SAK 09/21 NYE DOMBÅS KYRKJE

Saksopplysninger:

1 Eksisterende plassering:

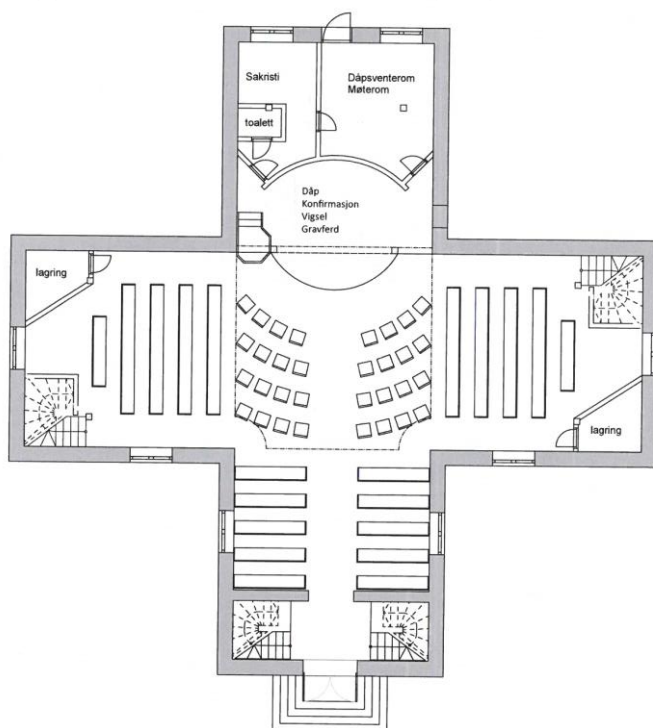
Fordeler:

- Alle sitter vendt mot alteret

Ulemper:

- Store deler av menigheten er vendt mot sideskipets vegger. Plassene i sideskipenes ender har svært dårlig sikt og lyd-forhold.
- Det oppleves trangt under galleri
- Benkene er lange og det er krevende når menigheten skal ut og inn.
- Løsningen gir relativt lang rømningstid ved brann
- Løsningen gir lite fleksibilitet for ulike arrangementer

2 Plassering med benker plassert tverrstilt i sideskip med **sirkulasjon langs veggen.**

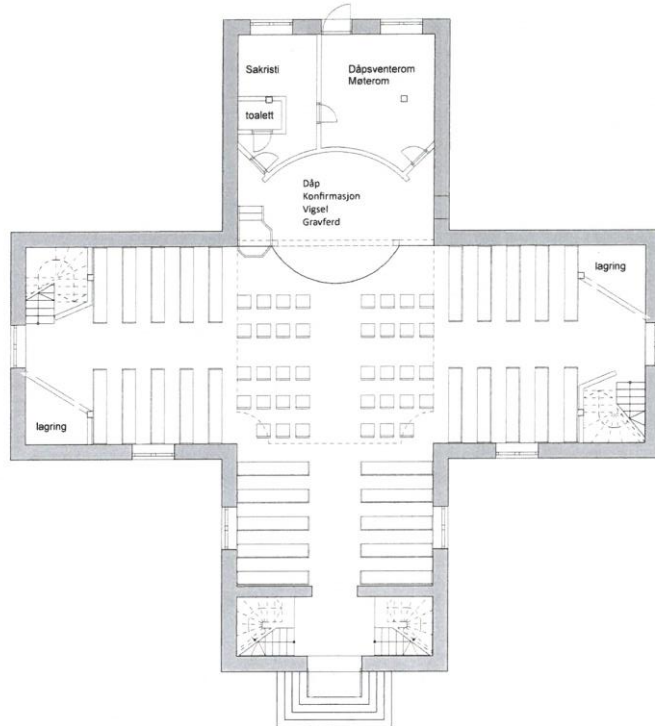
Fordeler:

- God sirkulasjon i kirken
- Gir mange muligheter for seremonier og alternativ bruk
- Avstand til yttervegg og mindre trekk og kulde
- Gir stor fleksibilitet med åpent område i midten
- Området under galleriet reduseres og det vil oppleves mindre trykkende å sitte på de bakerste benkene

Ulemper:

- Løsningen stjeler mange plasser (64)
- Menigheten orienteres mot midten, og løsningen er avhengig av at man flytter kirkelige handlinger lenger frem i kirken

3 Plassering med benker plassert tverrstilt i sideskip med sirkulasjon i midten.

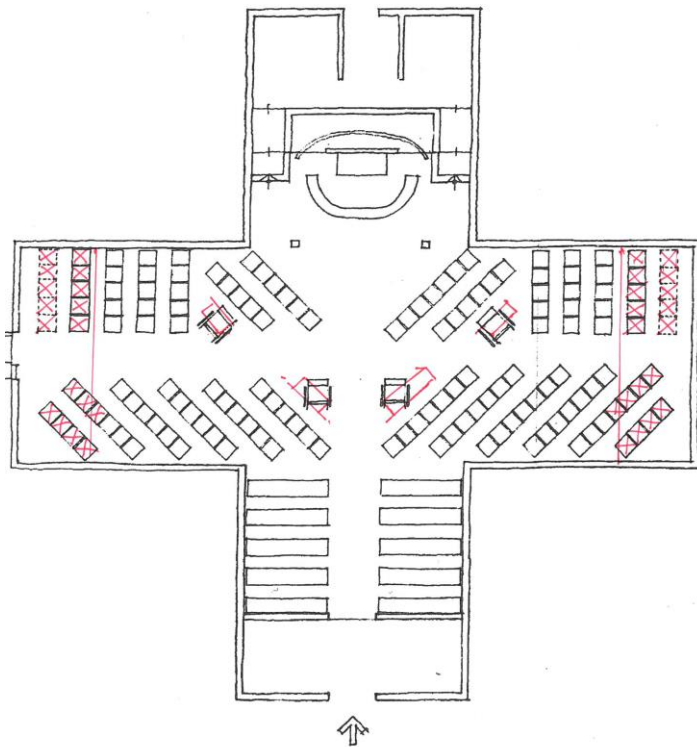
Fordeler:

- God sirkulasjon i kirken
- Gir mange muligheter for seremonier og alternativ bruk
- Kvalitetsrik tverrakse i kirken, fra vindu til vindu
- Gir stor fleksibilitet med åpent område i midten
- Området under galleriet reduseres og det vil oppleves mindre trykkende å sitte på de bakerste benkene

Ulemper

- Løsningen stjeler en god del plasser (46)
- Menigheten orienteres mot midten, og løsningen er avhengig av at man flytter kirkelige handlinger lenger frem i kirken

- Kjempepositiv. Like aksen mellom vinduene. Helst ikke prekestol høyt på veggen. Inkludere rullestolplass og sikre alle tilgang til knefall.
- Applauderer løsning 1. etasje. Avklare trapper snarlig. Lysforhold og akustikk tilsier enklere benker. Materialvalg viktig for akustikken, gjerne steingolv.

- Ser bra ut!
- Spennende og lovende!
- Fin tegning. Fordel med å flytte tårntrapp for gjennomgang mellom galleri for renhold. Like aksen med midtgang. OBS trappetrinn sakristi og kor. Tilgang kjeller? Skifergolv på midten. Vannbåren varme i golv, enklere renhold.

- Løse stoler i midten er fint, bl.a. plass til rullestoler. Dette ser greit ut!
- Stor sans for forslaget. Hvordan blir alterparti/kor ved gravferd? Fordel med flyttbart alter som kan brukes på begge sider. Plassering døpefont, lesepult, knefall m.m.?

- Veldig spennende. Dåpssakristi og galleri-møterom, trenger garderobemulighet spesielt ved annen bruk enn gudstjenester og kirkelige handlinger. Midtpunkt/midtplassen – fleksibiliteten, medvirkning og løsninger i dette området. Heller bevare døpefont enn prekestol.

- Planløsningen gir fleksibilitet og god funksjonalitet. Liker benkeplassering i sideskip og kombinasjon benker og stoler. Podium som kan gjøres om til trappetrinn til koret. Trenger rullestolbrukere tilgang til koret når mange funksjoner flyttes ned i kirkerommet? Gallerie-møterommet med skap for utstyr, minikjøkken, garderobe m.m. Dåpssakristi må også være et godt samtalerom.

Konklusjon: Staben gir tilslutning til hovedprinsippet i skisse 3, inkl. benkeplasseringen som understreker korskirkeformen.

Basert på ønske om fleksibilitet og en «reorientering» av kirkerommet der korskirkens senter blir viktigere, samt ønske om å ikke miste for mange plasser, anbefaler vi alternativ 3. Ønske om tilgang til begge galleriene via nye trapper i sideskipene må sees i forhold til ønsket antall plasser. Fjerner man én av de nye trappene til galleriet kan man vinne 20 plasser (gjelder løsningene 2, 3 og 4), men man mister samtidig fleksibilitet og gir en litt mer uforutsigbar (men lovlig) rømnings situasjon.

DKR vedtar å bruke arkitektens alternativ 3.

Arkitekt bes om å jobbe videre sammen med sokneprest og kirkeverge med å beskrive rommene/områdene for ulike bruk og ulike situasjoner.
